改善箇所説明図

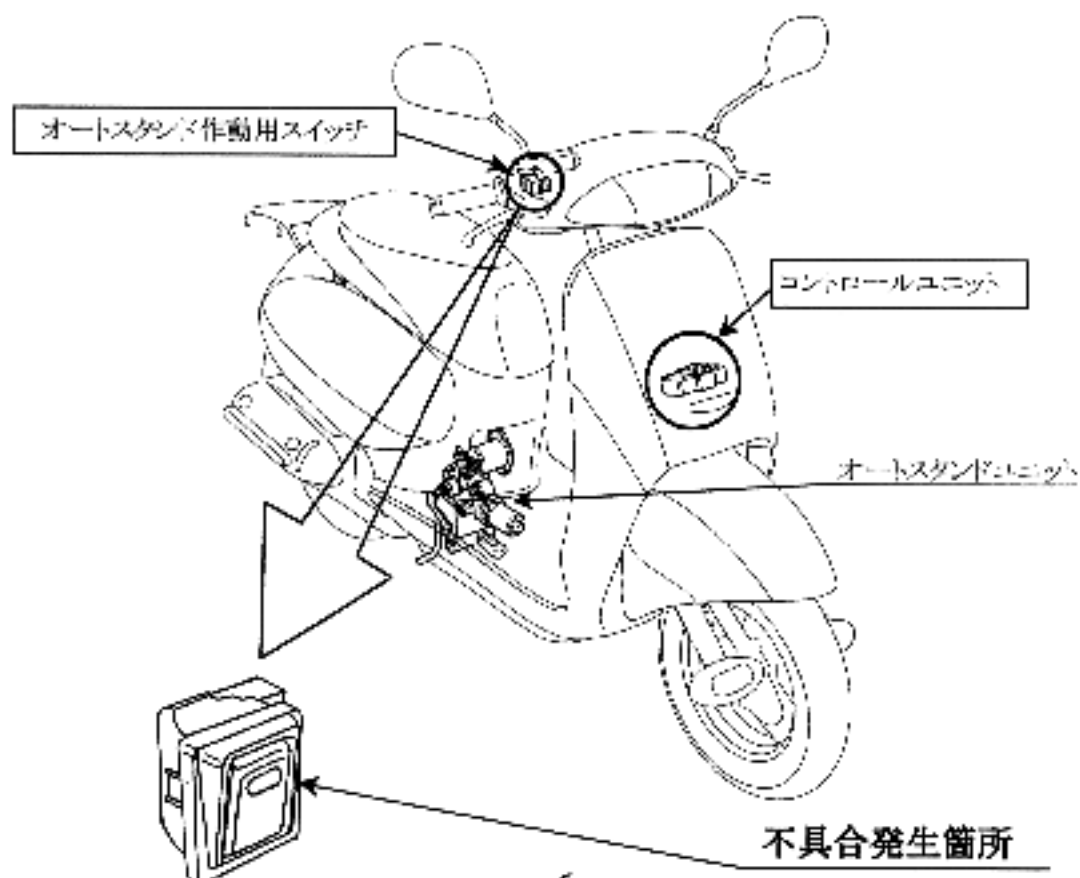
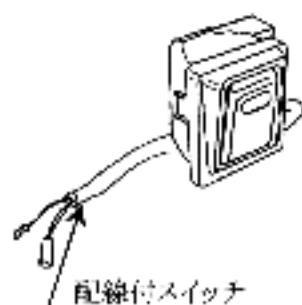
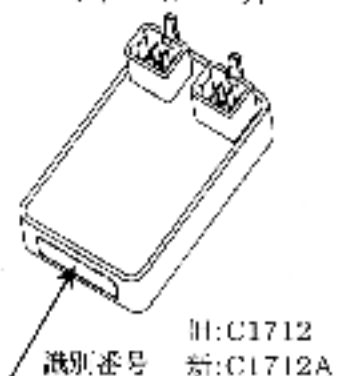
原動機付自転車の電動式メインスタンド作動用スイッチ内部の構造が不適切なため、そのままの状態で使用を続ける、当該スイッチ内部接点の導通が不良となり、最悪の場合、低圧時に電動式メインスタンドが作動するおそれがある。

全車両、当該作動用スイッチとコントロールユニットを対策品と交換し、作動用スイッチとコントロールユニットを接続する電気配線を追加する。

識別: 車体左側スタンド付近に黄色ペイントを塗布する。
